# 島根原子力発電所 2号炉

## 津波による損傷の防止

### 指摘6 漂流物衝突荷重の設定方針

令和2年8月  
中国電力株式会社

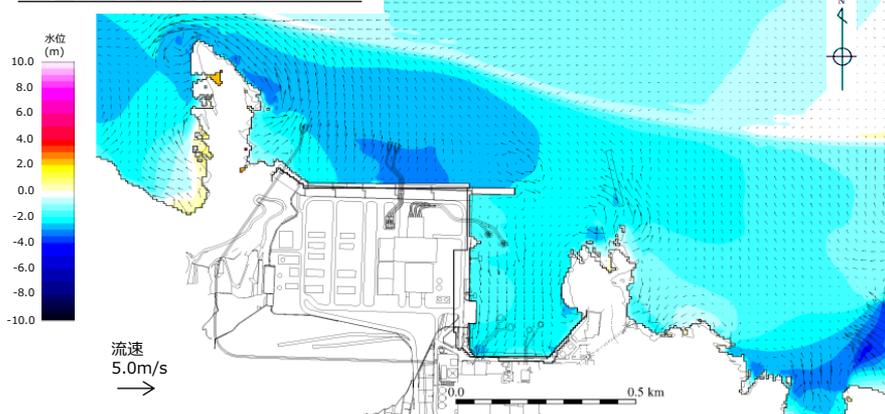
- 漂流物の衝突荷重算定式の選定方針については、津波特性(流向, 流速等), 漂流物の配置位置及び対象漂流物の種類等を踏まえて各算定式の適用性を評価し, その評価プロセスを含めて説明すること。

- 設置変更許可段階においては、島根原子力発電所における基準津波の津波特性を流況解析結果より確認し、**日本海東縁部に想定される地震による津波時において**、漂流物衝突荷重の設定に考慮する漂流物として、荷揚場設備を抽出するとともに、道路橋示方書を含む既往の様々な衝突荷重の算定式とその根拠について整理した。**抽出した対象漂流物について**、詳細設計段階において**漂流物衝突荷重の算定式の適用性を検討し、必要に応じ対策等も踏まえ漂流物衝突荷重を設定する。**(P3~9)

- 島根原子力発電所の津波防護施設に対して、各基準津波（1～6）における流況（流向・流速）を確認した。
- 施設護岸港湾内及び港湾外の防波壁前面、並びに1号放水連絡通路防波扉前面における、最大流速発生時の流況確認結果を以下に示す。

- 上記各対象箇所の最大流速発生時刻近傍（最大時刻，最大時刻前後30秒）における水位分布と流向・流速ベクトル図，及び最大流速発生時刻における流速分布図を次項以降に示す。
